DODATEK č. 1 KE SMLouvĚ O DÍLO
uzavřené podle §2586 zákona č. 89/2012 Sb. „občanský zákoník“ na zhotovení stavby

Revitalizace sportovního areálu Lipky – 2. etapa

Rekapitulace změn oproti PD - 14.11.2024

Stavba: **Revitalizace sportovního areálu Lipky - 2. etapa - rekapitulace Zmenových listů pro dodatek č.1**

Protokol kubatury zemních prací

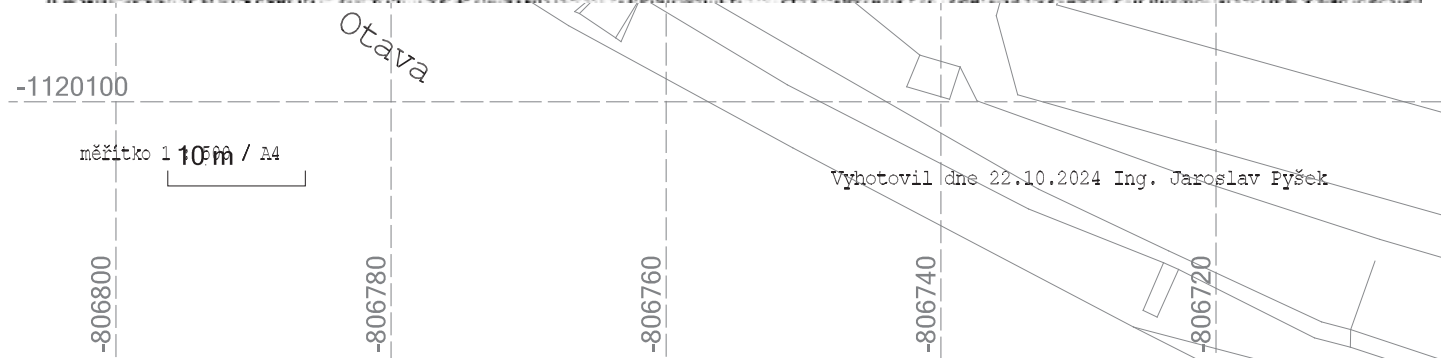
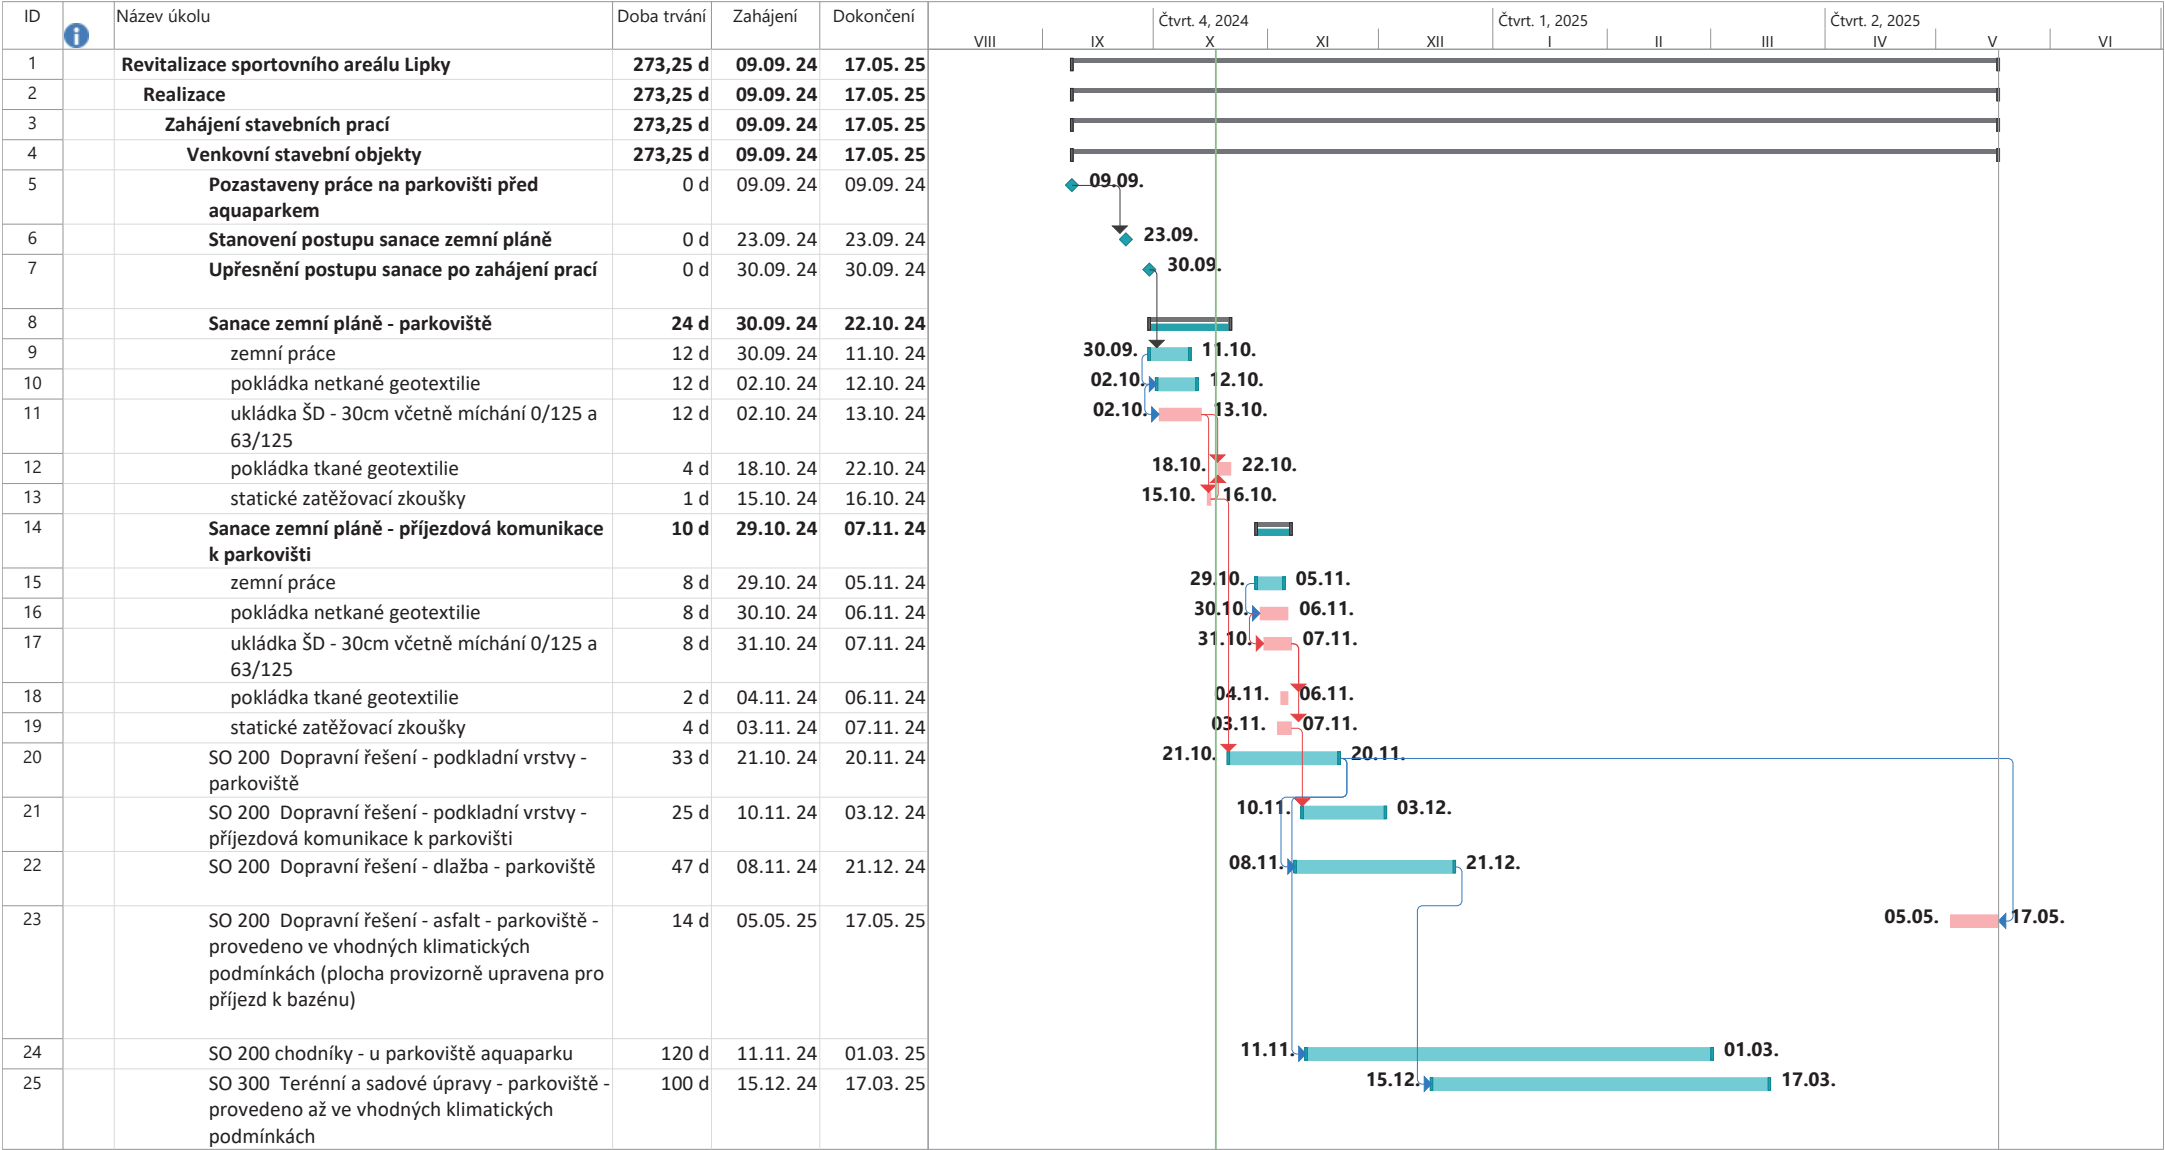
Změnový list číslo		2	
Identifikace akce			
Název akce:	Revitalizace sportovního areálu Lipky - 2. etapa		
Číslo projektu:	AV.24014.1.190		
Objednatel:	město Horažďovice - Mírové náměstí 1, 341 01 Horažďovice		
Zhotovitel:	GEOSAN GROUP, a. s., U Nemocnice 430, 280 02 Kolín III		
Projektant:	Bíza architekti s.r.o., Na Usedlosti 387/21, Praha 4		
Předmět změnového listu			
Provedení sanace zemní pláně			
Část díla dotčená změnovým listem			
SO 200 Dopravní řešení			
Popis změny, popis technického řešení			
Původní řešení dle smluvní (tendrové) dokumentace :			
Není řešeno			
Nové řešení :			
Nové řešení zahrnuje odtěžení původního terénu a nahrazení štěrkodrtí o mocnosti 300mm			
Zdůvodnění změny :			
Důvodem jsou nevyhovující zkoušky zemní pláně			
Vliv změny na výkresovou dokumentaci :			
Zpracovaná úprava PD - bude součástí PD skutečného provedení.			
Záznamy o změně ve stavebním deníku a zápisech z KD:			
KD č.2, 3 a 4

ZL02 - sanace zemní pláně - štěrky + geotextilie
